Opinia Nr 007397

z wyników przeprowadzonych oględzin - ekspertyzy urządzeń grzewczo-kominowych

w budynku przy ul. Awarii Krajowej nr 81/4 w Walbrzychu  
dotycząca urządzeń grzewczo-kominowych używanych przez

B.O.K. Stary Idzój

# SZKIC ORIENTACYJNY

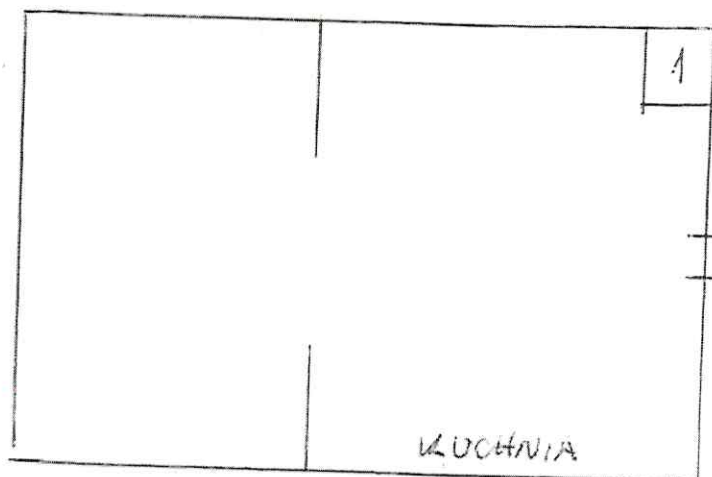
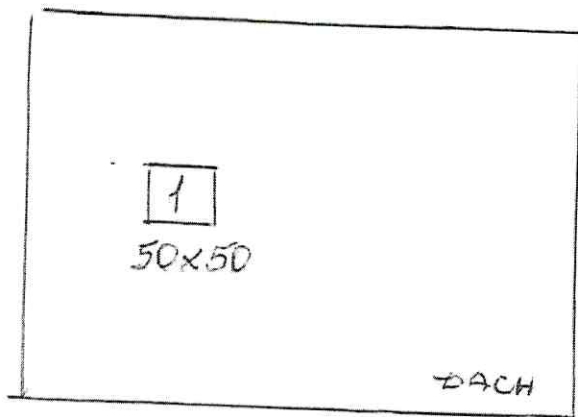
1. Przewód kominowy nr 1 (50x50cm) może być przeznaczony dla pieca koflowego podłogowego (piec istniejący).
2. Wentylację wywiewną kulminę wykonać wg obowiązujących przepisów istniejąca nieprawidłowa.
3. Dla prawidłowego funkcjonowania urządzeń kominowych należy zapewnić napływ powietrza z zewnątrz poprzez urządzenia nawiewne.
